## 既存歩道が周辺植生に及ぼしている影響

### 3-1 現地調査の内容

羅臼湖線歩道全線において、以下のように有識者から聞き取り調査を実施した。

表 3-1 現地聞き取り調査概要

图 3-2 湿原植生の保全からみた羅臼湖線歩道の問題点・課題（歩道入口～三の沼周辺）

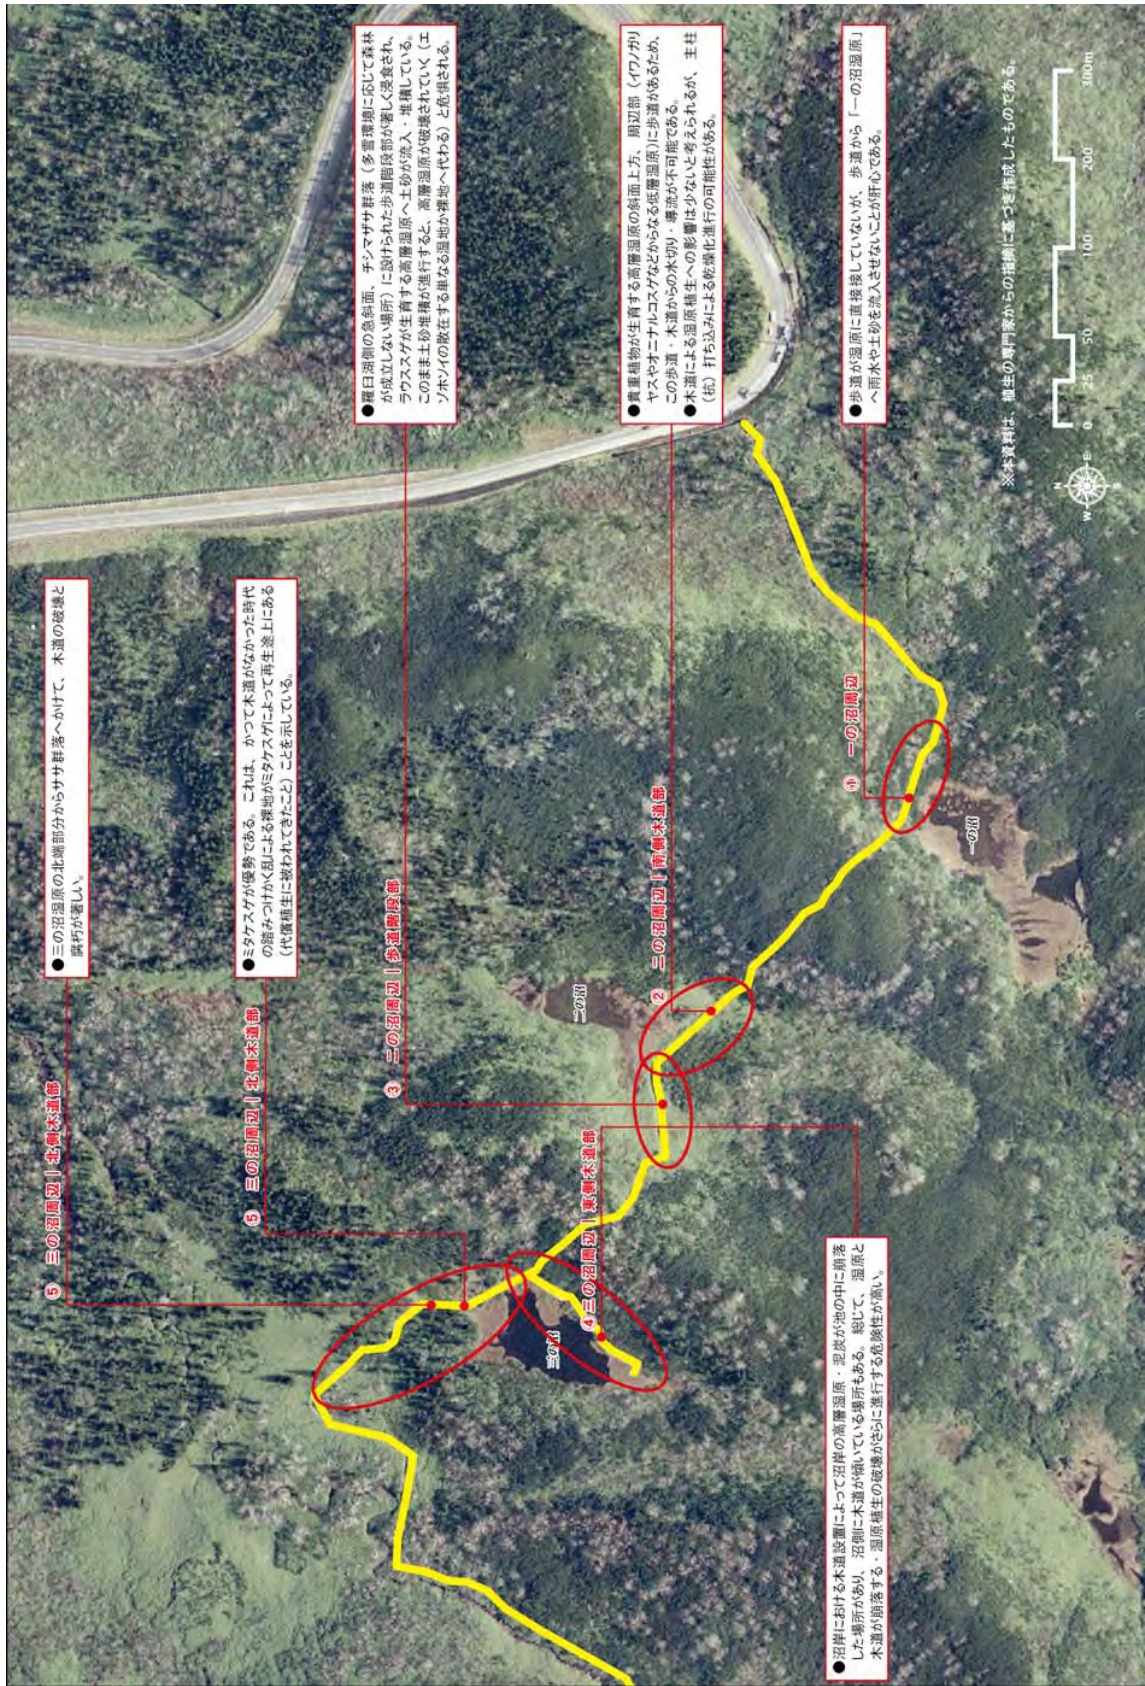
- ・歩道が二の沼周辺の高層湿原の斜面上方にあるため、歩道の水切り・導流は沼周辺の高層湿原に影響を及ぼす。
- ・現時点では木道による湿原植生への影響は少ないと考えられるが、支柱（杭）打ち込みによる乾燥化が進行する可能性がある。

【現状】・三の沼側の急斜面に設けられた歩道階段部分が著しく浸食され、ラウスゲが生育する高層湿原へ土砂が流入し堆積している。

- ・土砂堆積が進行した場合、高層湿原が破壊されていく危険性がある。
- ・現歩道からの雨水・土砂の流出と湿原への流入を防ぐ対策を早急に講じる必要があり、歩道ルートへの付け替え及び現歩道をチシマザサ群落へ再生させるよう対策を講じる必要がある。

図 3-3 湿原植生の保全からみた羅臼湖線歩道の問題点・課題（アヤマが原～四の沼周辺）

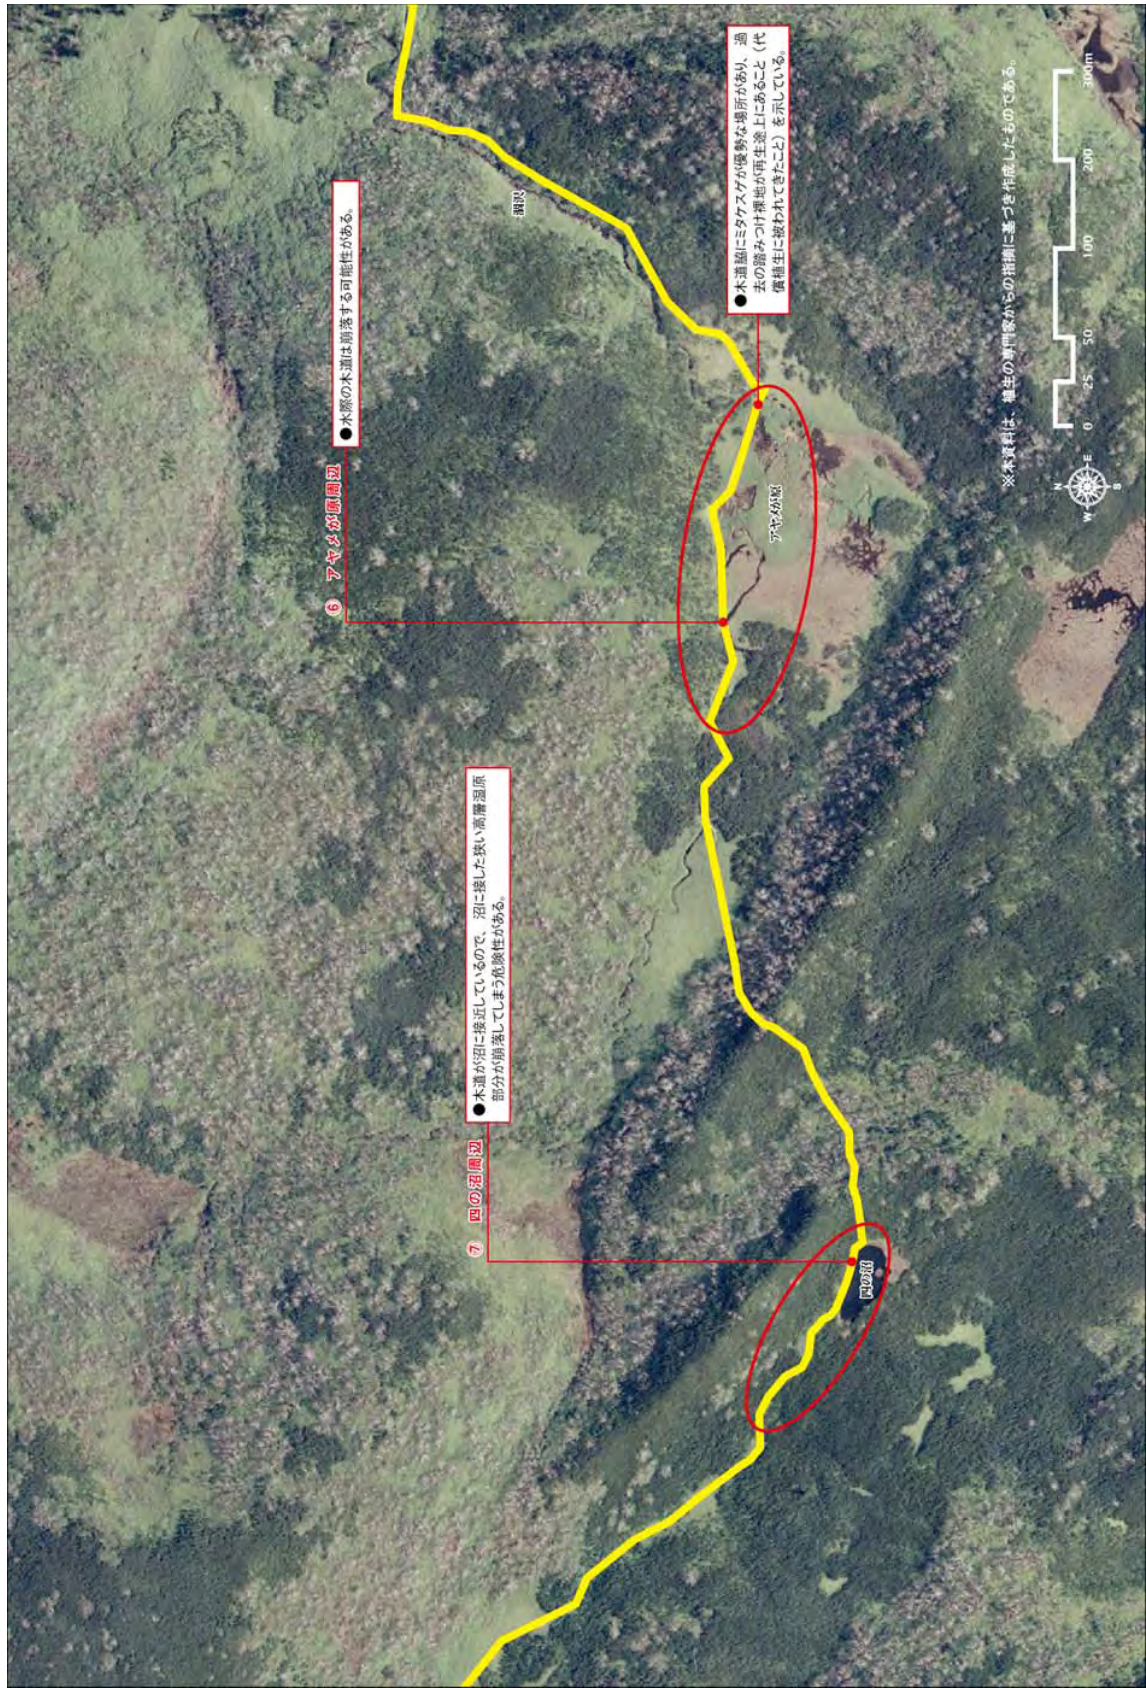
- ・西端にある水際の木道を撤去し、ハイマツ低木林やチシマザサ群落の中を通過するルート付け替えを検討すべきである。
- ・西端にある水際の木道は崩落する可能性があり、崩落による水際植生へ攪乱等の影響が懸念される。

【現状】・木道が沼に接近しており、沼に接した狭い高層湿原部分が崩落の危険性がある。

- ・ダケカンバ林やハイマツ低木林を通過するような、沼から離れたルートに付け替える対策が必要である。木道に被るハイマツやダケカンバを避けようと歩行者が岸寄りを歩くため、枝払いが必要である。

図 3-4 湿原植生の保全からみた羅臼湖線歩道の問題点・課題（五の沼～羅臼湖周辺）

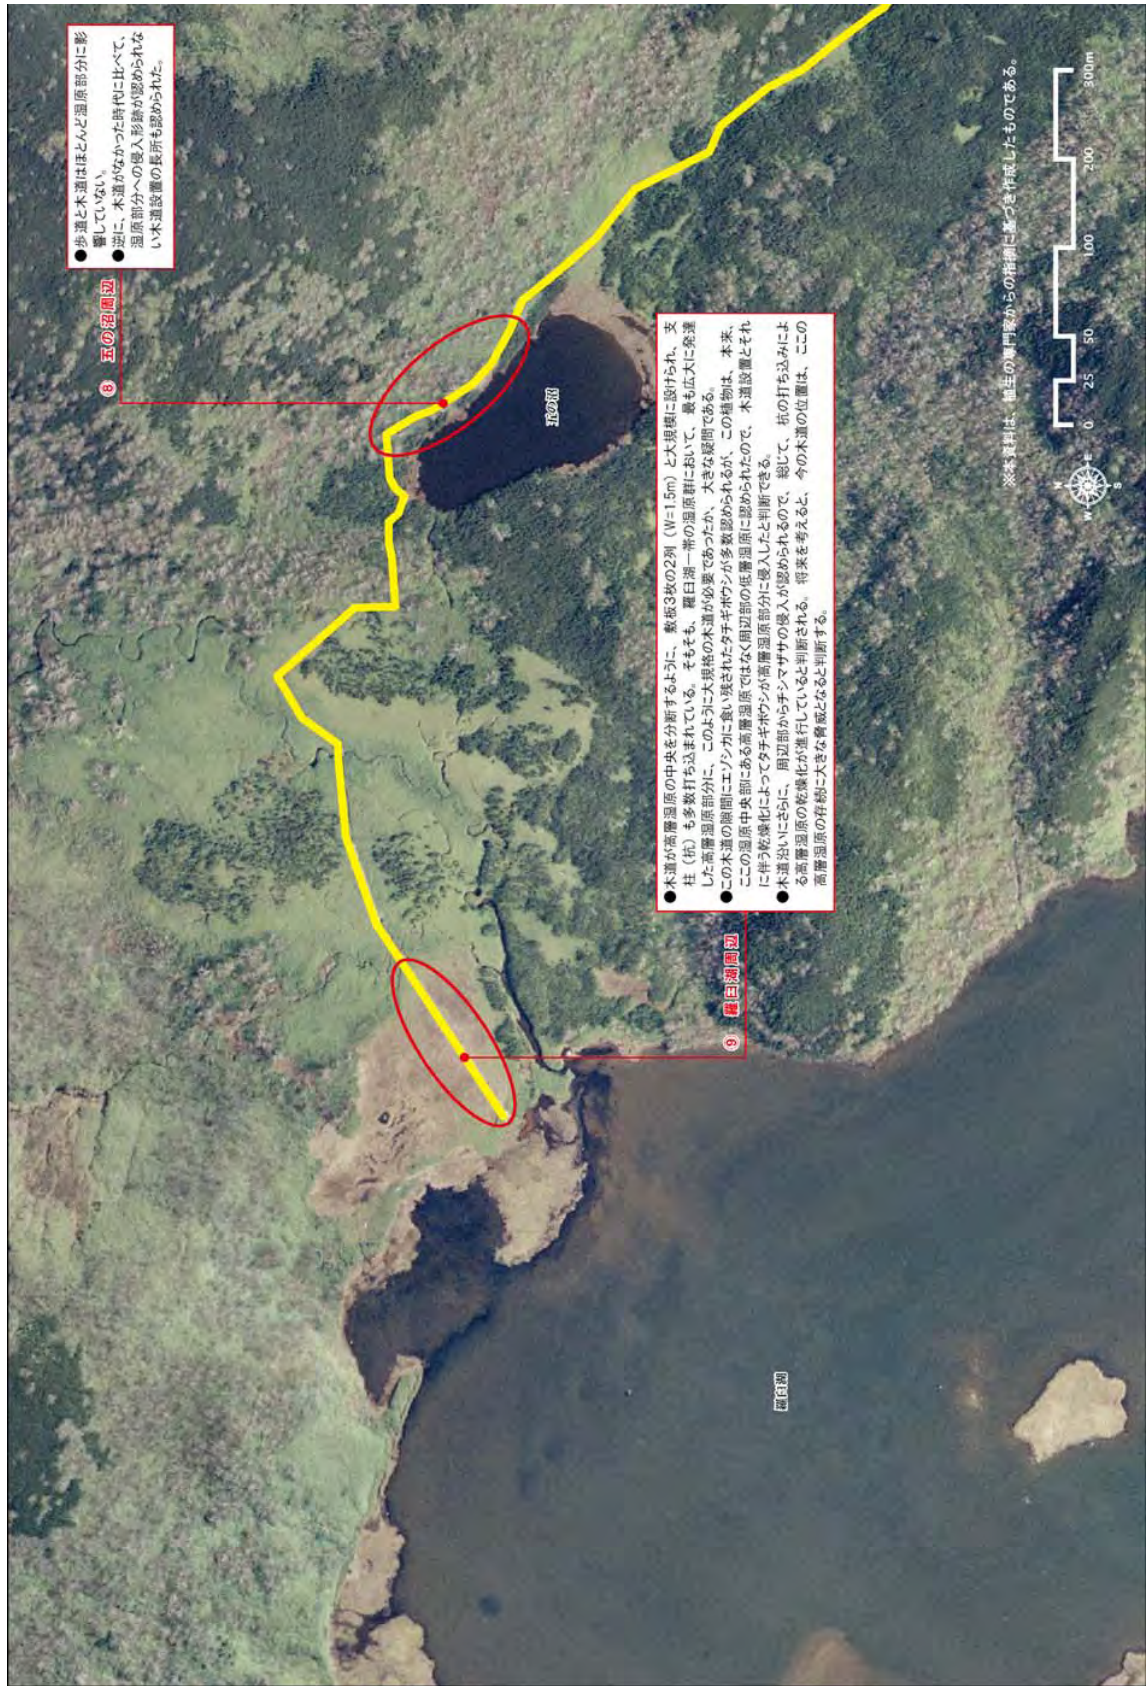
- ・破壊・腐朽した木道の部材の交換、あるいは補修が必要である。

- ・将来的に既存木道の位置は、高層湿原の存続に大きな脅威となる。
- ・現木道は敷板と杭を共に撤去し、その跡地は高層湿原に戻すように植生復元を図るべきである。
- ・羅臼湖展望デッキに至る木道は、湿原南端部分でハイマツ低木林（林床にチシマザサを伴う）と接するように、迂回させた歩道として再設置する必要がある。
- ・湿原周辺部にある小さな沢に歩道を設ける場合は、木道は破壊されやすいので、アルミ製梯子など仮設式の橋を採用する（利用シーズンのみ設置し、オフシーズンは撤去する）など工夫が必要である。

#### (2) 二の沼周辺 南側木道部

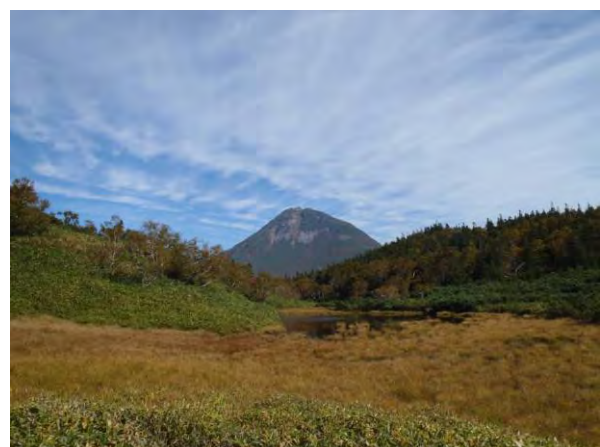
【現状】・二の沼周辺は、木道側から二の沼方向に地形が傾斜している。

三の沼展望デッキに至る木道

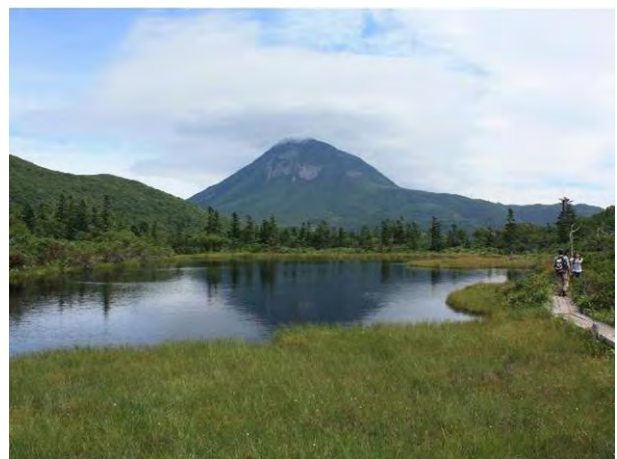
【現状】・沼岸における木道設置によって沼岸の高層湿原・泥炭が池の中に崩落した場所があり、沼側に木道が傾いている場所も確認され、木道の崩落、湿原植生の破壊がさらに進行する危険性が高い。

- ・湿原観察路としての機能は、枝道の分岐点付近にのみ残しながら、現在の展望デッキへ至る木道を撤去し、すでに池の中に崩落した泥炭を崩壊部分に取り上げるなどして、高層湿原の植生復元を図るべきである。
- ・木道撤去においては、撤去作業による周辺植生へのダメージを少なくする方法を採用する必要がある。
- ・植生復元においては、木道周辺に残されたケルミ・シュレンケ複合体（帯状の凹凸）などの微地形と同調させ、同質の植生を再生するように、緻密なモニタリングと再生の対策が必要である。
- ・羅臼岳を望む展望機能を確保する場合には、そこに至るルートを高層湿原内に設けず、周囲のダケカンバ林やハイマツ低木林（林床にミズゴケ類など湿原植物がない）を通過するように付け替えることを検討すべきである。

図 4-1 羅臼湖線歩道における保全対策箇所

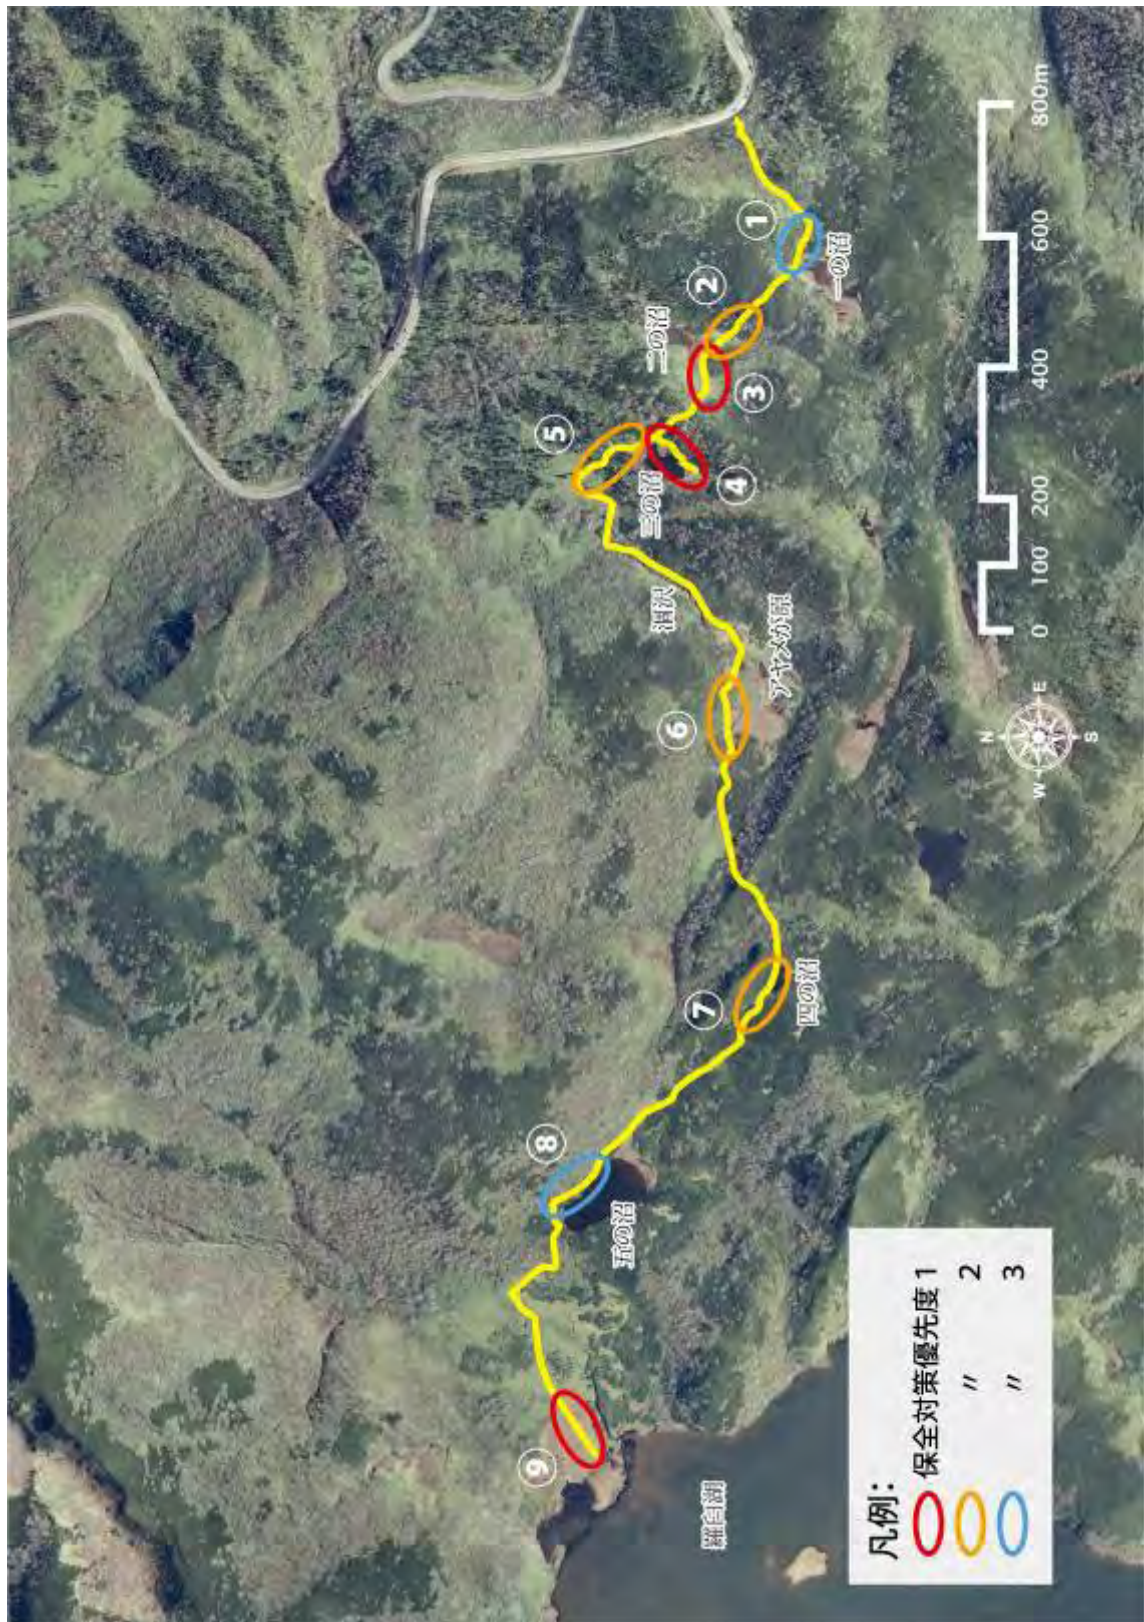
箇所名	優先度	植生への影響	植生保全上の課題
③ 二の沼周辺歩道階段部	1	歩道階段部の洗掘が著しく、表土が流出し、斜面下方の湿原域に土砂の堆積が確認される。土砂堆積がこのまま続けば高層湿原の植生に影響する。	洗掘による湿原域への土砂流入、高層湿原破壊のおそれ
④ 三の沼周辺東側木道部 (至る展望デッキ)	1	沼岸の木道設置によって、岸の高層湿原、泥炭が崩落した箇所が確認されている。	木道設置による周辺の泥炭層の崩落、湿原植生の破壊の進行
⑨ 羅臼湖周辺部	1	高層湿原を分断するように木道が設置されており、木道の規模も大きいため、杭の打ち込みによる高層湿原の乾燥化が進行している。	木道設置による周辺湿原域における乾燥化の進行
② 二の沼周辺南側木道部	2	杭の打ち込みによる乾燥化進行の可能性がある。	木道設置による周辺の乾燥化のおそれ
⑤ 三の沼周辺北側木道部	2	木道の破壊と腐朽が著しい。高層湿原域においては、腐朽した木材・有機物が富栄養化の要因となりうる。	腐朽した木道部材による富栄養化のおそれ
⑥ アヤメが原周辺部	2	水際の木道が崩落する可能性があり、崩落による攪乱等、水際植生への影響が懸念される。	木道崩落による水際植生の攪乱等のおそれ
⑦ 四の沼周辺部	2	木道が沼に接近しているため、沼に接した高層湿原部分が崩落してしまう可能性がある。	木道設置による周辺湿原・泥炭層崩落のおそれ
① 一の沼周辺部	3	歩道の路面浸食が進まないようにする。	歩道から湿原域への土砂流入のおそれ
⑧ 五の沼周辺部	3	木道の破損・腐朽が著しい箇所が認められる。	木道破損により周辺植生に踏み込みが発生するおそれ

問題箇所	優先度	植生保全上の課題	植生保全対策（案）
③ 二の沼周辺歩道階段部	1	洗掘による湿原域への土砂流入、高層湿原破壊のおそれ	<b>【土砂流出防止のための歩道修復】</b> ・階段部における土砂流出防止工実施 <b>【ルートの廃止、付け替え】</b> ・浸食の著しい階段部ルートの廃止、付け替え ・観察眺望地点の確保
④ 三の沼周辺東側木道部 (至る展望デッキ)	1	木道設置による周辺の泥炭層の崩落、湿原植生の破壊の進行	<b>【ルートの廃止、付け替え】</b> ・湿原植生保護のためのルートの廃止、付け替え ・観察眺望地点の確保 <b>【木道等撤去にともなう植生復元】</b> ・沼岸の泥炭層崩落箇所周辺の木道撤去 ・木道跡地の湿原植生の復元、経過モニタリング
⑨ 羅臼湖周辺部	1	木道設置による周辺湿原域における乾燥化の進行	<b>【ルートの廃止、付け替え】</b> ・湿原植生保護のためのルートの廃止、付け替え ・観察眺望地点の確保 <b>【木道等撤去にともなう植生復元】</b> ・高層湿原の中央を分断する木道撤去 ・木道跡地の湿原植生の復元、経過モニタリング
② 二の沼周辺南側木道部	2	木道設置による周辺の乾燥化のおそれ	<b>【歩道施設の再整備】</b> ・敷板構造等打ち込み深さの小さい構造の木道への付け替え
⑤ 三の沼周辺北側木道部	2	腐朽した木道部材による富栄養化のおそれ	<b>【歩道施設の再整備】</b> ・破損、腐朽箇所の撤去、再整備
⑥ アヤマが原周辺部	2	木道崩落による水際植生の攪乱等のおそれ	<b>【ルートの廃止、付け替え】</b> ・湿原植生保護のためのルートの廃止、付け替え ・観察眺望地点の確保
⑦ 四の沼周辺部	2	木道設置による周辺湿原・泥炭層崩落のおそれ	<b>【木道等撤去にともなう植生復元】</b> ・沼岸の泥炭層崩落のおそれのある箇所の木道撤去 ・木道跡地の湿原植生の復元、経過モニタリング
① 一の沼周辺部	3	歩道から湿原域への土砂流入のおそれ	<b>【土砂流出防止のための歩道修復】</b> ・歩道の水切りを行い、流下する水を分散 ・部分的に流出防止工を試行

⑧ 五の沼周辺部	3	木道破損により周辺植生に踏み込みが発生するおそれ	<b>【歩道施設の再整備】</b> ・破損、腐朽箇所の撤去、再整備
